## **Avis de l'IRSN sur les critères retenus par l'Andra pour le choix d'une « zone d'intérêt pour la reconnaissance approfondie (ZIRA) » en vue du projet HA-MAVL - Site de Meuse/Haute-Marne**

## Annexe à l'avis IRSN 2009-166

Localisation de la ZIRA retenue par l'Andra dans l'emprise de la zone de transposition définie en 2005.

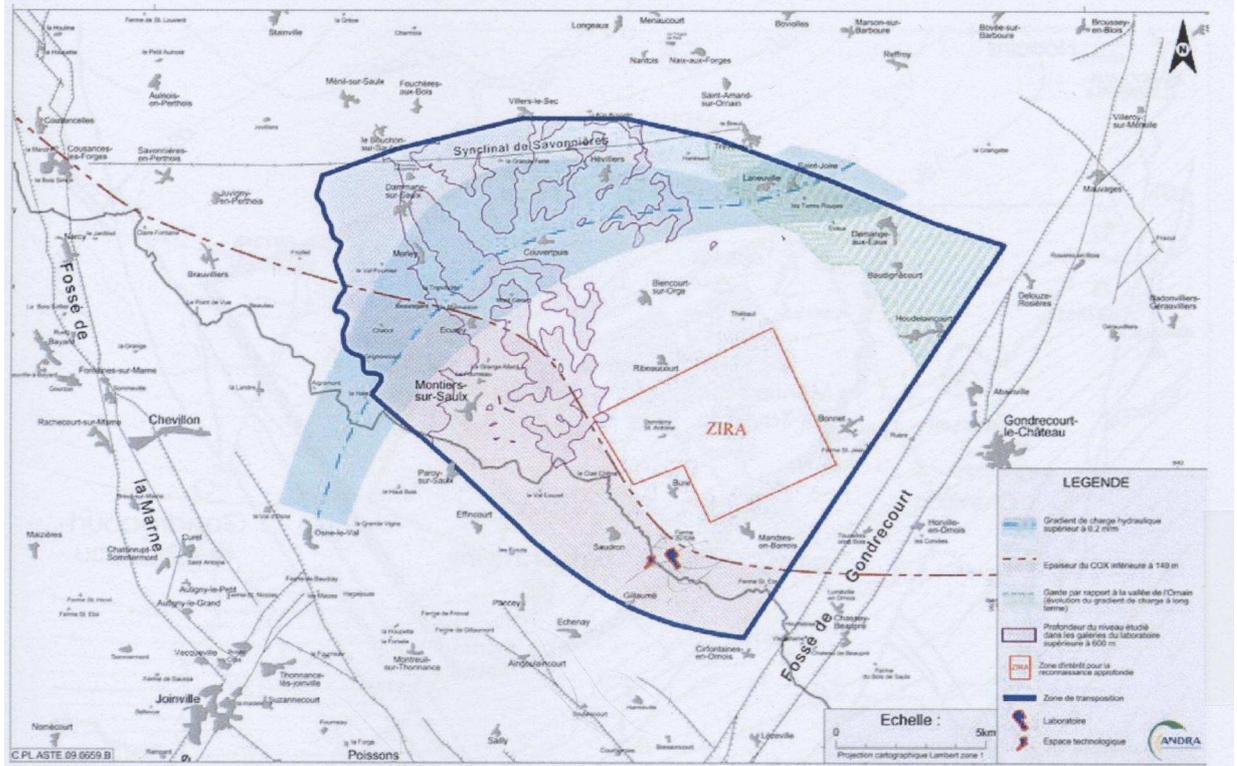
La ZIRA retenue (cf. figure jointe au présent avis) est située dans le quart Sud-Est de la zone de transposition, à quelques kilomètres au Nord du Laboratoire de Meuse/Haute-Marne. Sa superficie (30 km<sup>2</sup>) est d'environ le double de l'emprise estimée nécessaire pour l'implantation des ouvrages souterrains de la future installation de stockage.

- l'Andra privilégie une zone au sein de laquelle l'épaisseur de la couche hôte est plus importante que l'épaisseur minimale retenue pour définir la zone de transposition ;

- la ZIRA est effectivement située dans une zone à très faible gradient de charge hydraulique ;
- la valeur du pendage de la formation hôte, bien que relativement élevée dans l'emprise de la ZIRA en comparaison de celles estimées dans la zone de transposition, reste néanmoins suffisamment faible (de l'ordre de 2 %) pour permettre la construction d'ouvrages souterrains orientés préférentiellement dans le sens perpendiculaire au pendage de la couche du Callovo-Oxfordien ;

- la formation karstifiée du Barrois présente en certains endroits où pourraient être implantées les installations de surface une épaisseur faible (quelques mètres à quelques dizaines de mètres) qui devrait permettre de minimiser les risques de venues d'eau dans les liaisons jour-fond à la traversée de cette formation. En outre, la reconnaissance préalable des poches karstiques les plus importantes, par exemple au moyen de profils de résistivité électrique ou de forages à l'avancement, reste également pour l'IRSN un moyen de prévenir le risque d'inondation lié à ces poches lors du creusement.

Toutefois, la profondeur du niveau médian du Callovo-Oxfordien dépasse 490 m (profondeur du niveau médian de la couche étudiée dans le laboratoire de Meuse/Haute-Marne) sur une grande partie de la ZIRA. L'IRSN rappelle que les premiers résultats obtenus dans le laboratoire, en 2005, ont montré que la zone endommagée lors du creusement des ouvrages était d'une forme et d'une ampleur différentes de celles attendues. L'IRSN concluait sur ce point que la démonstration de sûreté d'un futur stockage nécessiterait notamment que la compréhension et la modélisation du comportement mécanique de la roche à l'excavation soient améliorées. Cette conclusion reste d'actualité, ce d'autant plus que l'endommagement risque de croître avec la profondeur d'implantation des ouvrages, du fait notamment d'une pression lithostatique plus élevée. La nécessité ou non d'adapter les concepts de stockage évalués en 2005 à la profondeur d'enfouissement devra être traitée dans le dossier d'options de conception et de sûreté d'un stockage dont la transmission est prévue prochainement. L'IRSN relève néanmoins qu'afin de réduire les perturbations mécaniques pouvant être occasionnées par le creusement des ouvrages à une trop grande profondeur, l'ANDRA a retenu de placer la ZIRA dans un des secteurs de la zone de transposition où la profondeur de cette couche est la plus faible.

**En conclusion, l'IRSN considère que les critères techniques retenus par l'Andra pour choisir la zone d'intérêt pour la reconnaissance approfondie (ZIRA) sont pertinents et que la localisation de celle-ci n'appelle pas de commentaire de l'IRSN du point de vue de la sûreté. L'IRSN n'a donc pas d'objection à la réalisation des travaux de reconnaissance prévus par l'Andra dans cette zone d'intérêt.**
